改善箇所説明図

シートベルト左右取付部

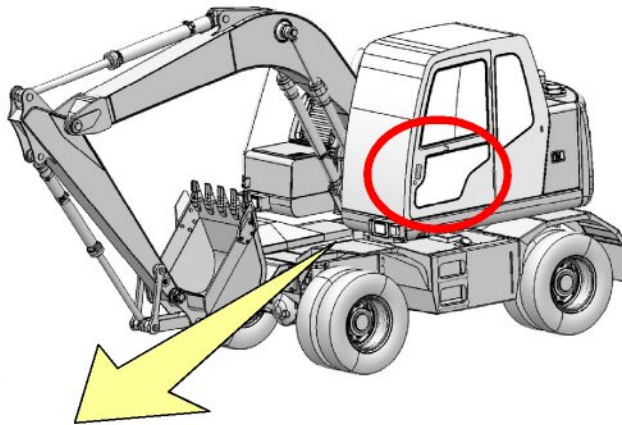
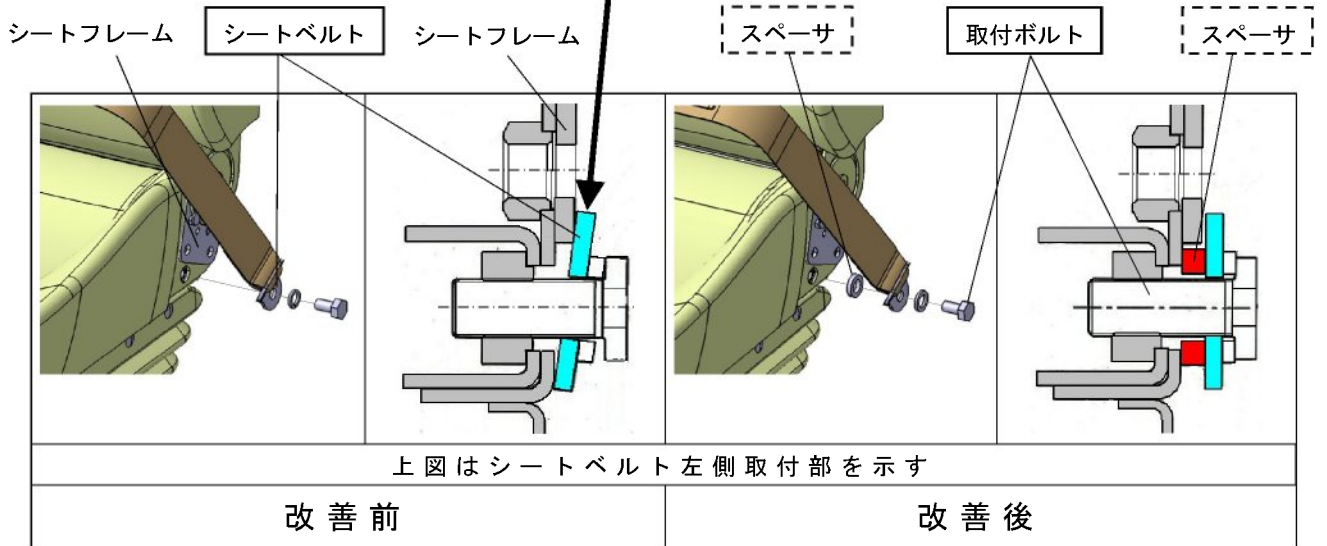
不具合発生箇所

シートベルトとシートフレーム取付部の構造が不適切であるため、取付ボルトが正しく取付けられていない。そのため、そのままの状態を使用を続けると、取付ボルトが緩み、最悪の場合取付ボルト及びシートベルトが外れるおそれがある。

全車両、シートベルトとシートフレーム取付部との間にスペーサを追加する。また全車両、シートベルトを新品に交換する。

識別 : スペーサが追加されていることにより識別する。
